【柏崎刈羽原子力発電所 1号機】

該当ページ：63（ページ下段）

該当ページ：添 528 (図の左側)

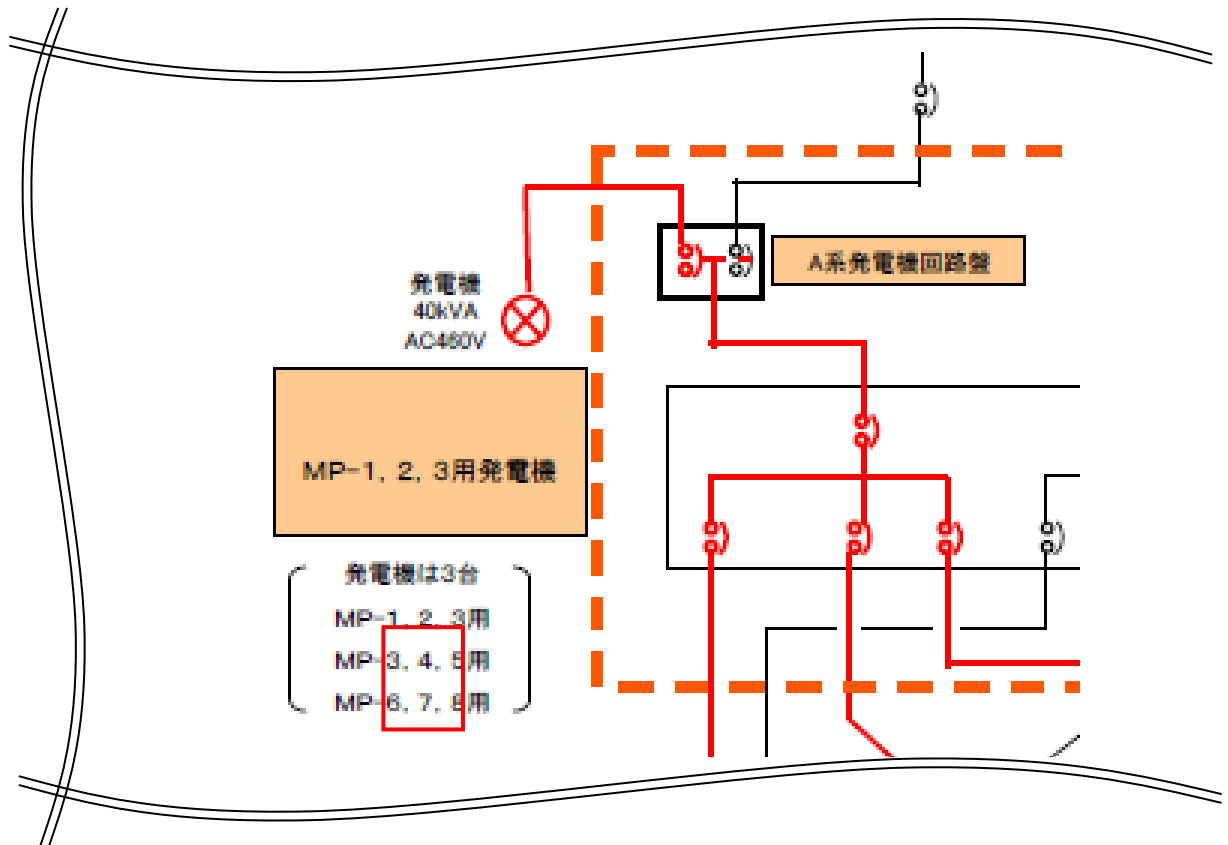
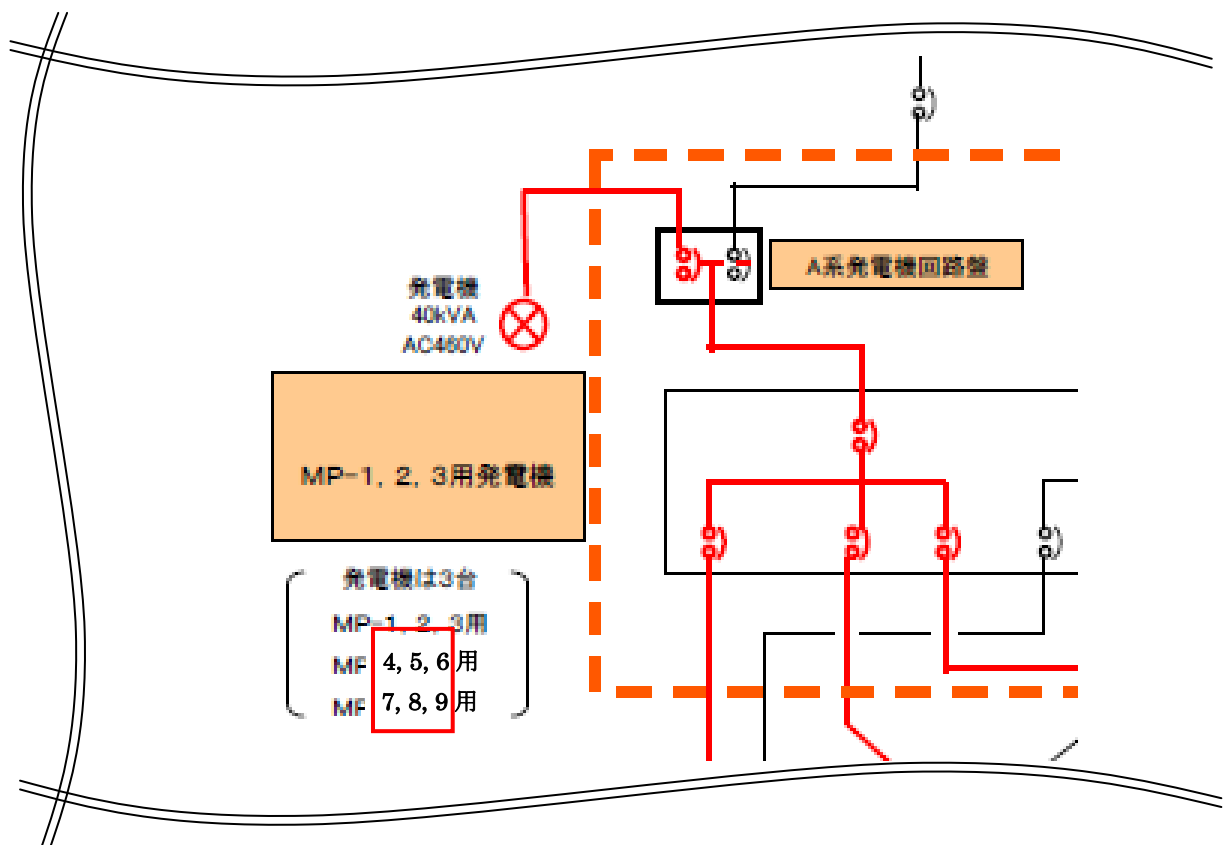
誤

作業完了目標時間
津波襲来後72時間以内
(時間については今後見直し予定)

正

作業完了目標時間
原子炉注水：津波襲来後36時間以内
SFP注水：津波襲来後72時間以内
(時間については今後見直し予定)
